Stadt Eschweiler
Der Bürgermeister
610 Abteilung für Planung und Entwicklung

102/12

**Bebauungsplan 142 B - Bourscheidtstraße -
hier: Ergebnis der erneuten öffentlichen Auslegung und Satzungsbeschluss**

Entwurf des Bebauungsplans (Ausschnitt)

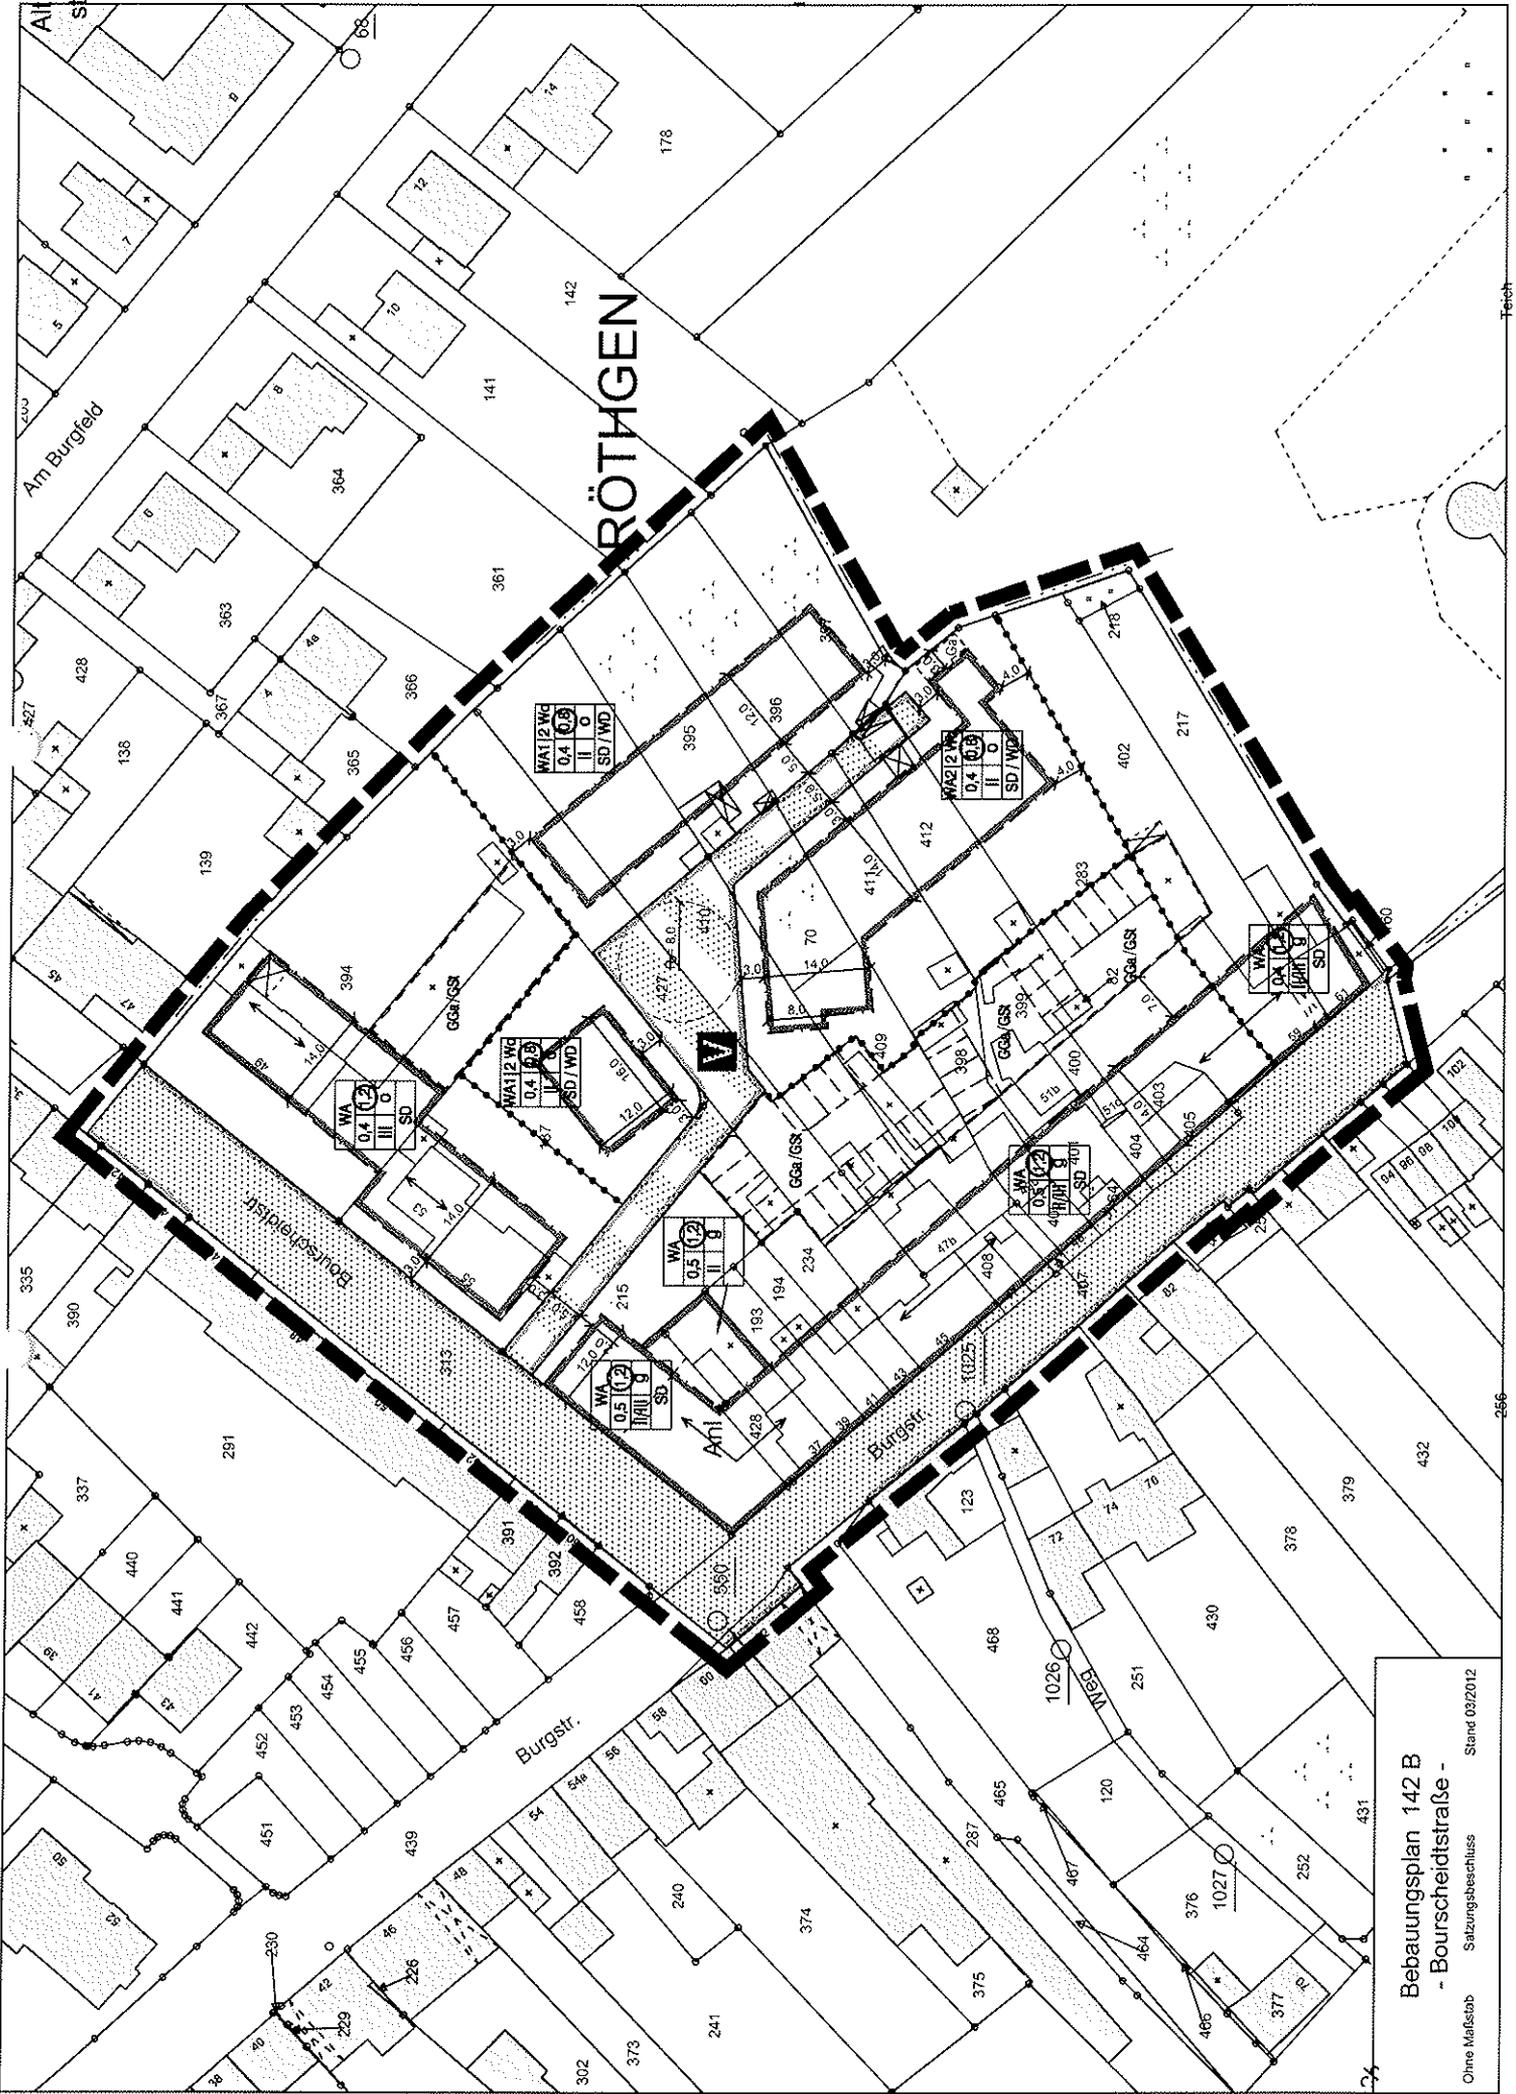
3.1	<p>Da sie Am Burgfeld in zweiter Reihe wohnen, liegt ihr Haus sehr nahe an der geplanten Bebauung. Durch die Hanglage und die geplante II-Geschossigkeit befürchten sie erhebliche Beeinträchtigungen und im Frühjahr, Herbst und Winter weniger Helligkeit und den Verlust direkter Sonneneinstrahlung auf Grundstück und Haus. Sie bitten, auf den angrenzenden Grundstücken nur eine I-geschossige Bebauung zu ermöglichen.</p>	<p>Im Bereich der geplanten Stichstraße soll ein Baugebiet geschaffen werden, das sich auch von der Höhe der baulichen Anlagen an die vorhandene Struktur des nordöstlich angrenzenden Baugebietes an der Straße Am Burgfeld anpasst. Da die Gebäude Am Burgfeld 4 bis 12 nicht im Geltungsbereich eines Bebauungsplanes liegen, bildeten u. a. die Höhen dieser Gebäude den Maßstab für die gewählte Wand- und Firsthöhenbegrenzung im Plangebiet.</p>	<p>Die Stellungnahme wird teilweise berücksichtigt.</p>

Nr.	Bürger / Inhalt der Stellungnahme	Stellungnahme der Verwaltung	Beschlussvorschlag
4.2	<ul style="list-style-type: none"> Die Höhen der geplanten Bebauung sind nicht an die Bebauung Am Burgfeld 4 bzw. 4 a angepasst. 	<p>bäuden geschützt.</p> <p>Siehe Punkt 3.1</p>	<p>Die Stellungnahme wird teilweise berücksichtigt.</p>

<p>Für das nördöstliche Baufenster an der geplanten Stichstraße wird die Wandhöhe auf 5,5 m und die Firsthöhe auf 9,5 m begrenzt.</p> <p>Weit herausragende Kellergeschosse, Kellerwohnungen oder schwerwiegende Verschattungen der Nachbargrundstücke werden durch die Höhenfestsetzungen vermieden. Die als <u>Anlage 7</u> beigefügte Systemskizze (Schnitt durch die Planstraße und die Gebäude Am Burgfeld 4a bzw. 6 mit Höhenangaben) soll dies verdeutlichen.</p>	ADRESSE	ZAHLE DER VOLLGESCHOSSE	WANDHÖHE (m)	FIRSTHÖHE (m)	Am Burgfeld 4 baugleich mit Am Burgfeld 4 a	II	~ 3,65	~ 7,50	Am Burgfeld 6	k A.	~ 4,70	~ 6,75	Am Burgfeld 8	II	~ 5,40	~ 8,50	Am Burgfeld 10	II	~ 5,50	~ 7,50	Am Burgfeld 12	II	~ 5,70	~ 9,50	
ADRESSE	ZAHLE DER VOLLGESCHOSSE	WANDHÖHE (m)	FIRSTHÖHE (m)																								
Am Burgfeld 4 baugleich mit Am Burgfeld 4 a	II	~ 3,65	~ 7,50																								
Am Burgfeld 6	k A.	~ 4,70	~ 6,75																								
Am Burgfeld 8	II	~ 5,40	~ 8,50																								
Am Burgfeld 10	II	~ 5,50	~ 7,50																								
Am Burgfeld 12	II	~ 5,70	~ 9,50																								
4.1		<p>Art. 14 Abs. 1 Grundgesetz (GG) lautet:</p> <p>Abs. 1 Das Eigentum und das Erbrecht werden gewährleistet. Inhalt und Schranken werden durch die Gesetze bestimmt.</p> <p>Der Eigentumsgebrauch unterliegt nicht allein dem freien Belieben des Eigentümers; sondern auch dem grundrechtsbegrenzenden Gebot der Sozialpflichtigkeit (Abs. 2).</p> <p>Die Definition von Eigentum im Sinne des Art. 14 GG geht über den privatrechtlichen Begriff des Eigentums (Sacheigentum) hinaus und beschränkt ihn zugleich. Die Nutzung eines Grundstückes kann beispielsweise durch das Nachbarschaftsrecht oder durch die Bauvorschriften eines Bebauungsplanes beschränkt sein.</p> <p>Die freie Sicht auf benachbarte Grundstücke und Häuser ist in fast allen Baugebieten gegeben: Die Eigentumsgarantie erstreckt sich grundsätzlich nicht auf das Recht der Betroffenen auf die Freihaltung von Nachbargrundstücken oder einen freien Ausblick auf Gärten. Es wird auch nicht die Freiheit von Einblicken aus anderen Ge-</p>	Die Stellungnahme wird zur Kenntnis genommen.
